4. 事業計画の変更の概要

東尾久浄化センターの関連施設と位置付けている雨水ポンプ棟の一つである尾久系主ポンプ室の工事工程を変更する。

表 4-2 工事工程表 (変更後)

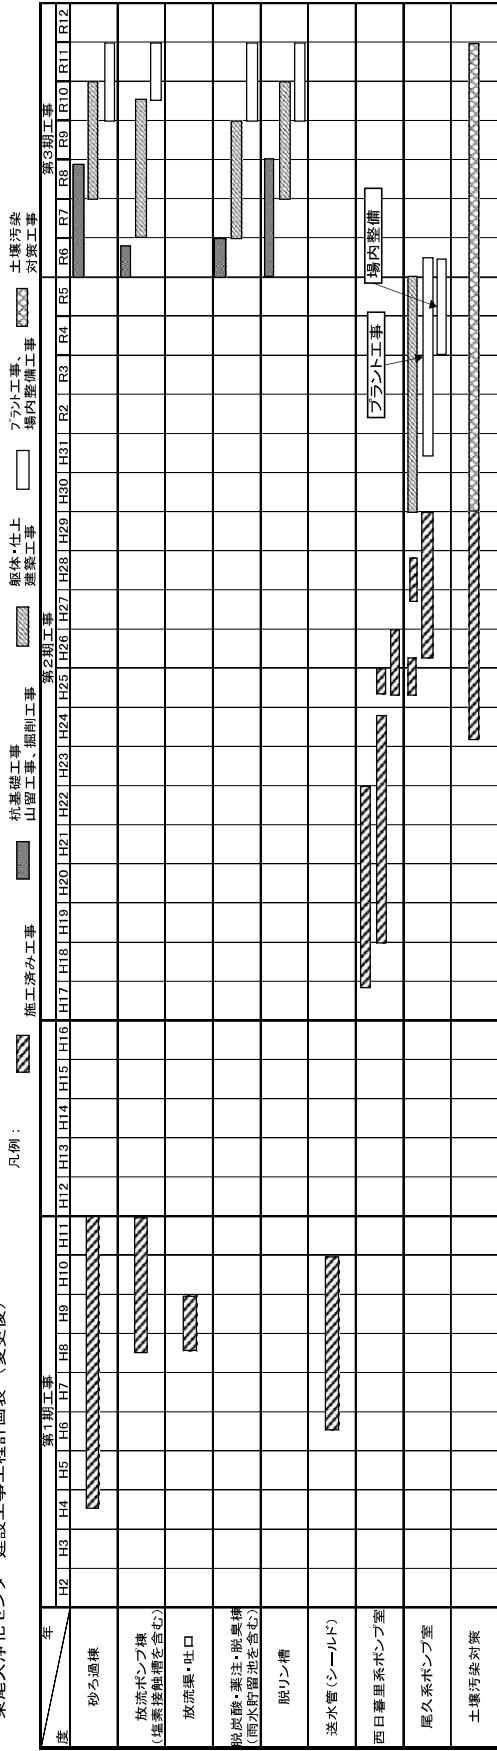
項目	事業計画の変更の内容
【変更後】	工事工程 ・ 竣工年度： <u>令和 11 年度</u> (尾久系主ポンプ室： <u>令和 5 年度</u>)
【変更前】	工事工程 ・ 竣工年度：令和 8 年度 (尾久系主ポンプ室：平成 32 年度)
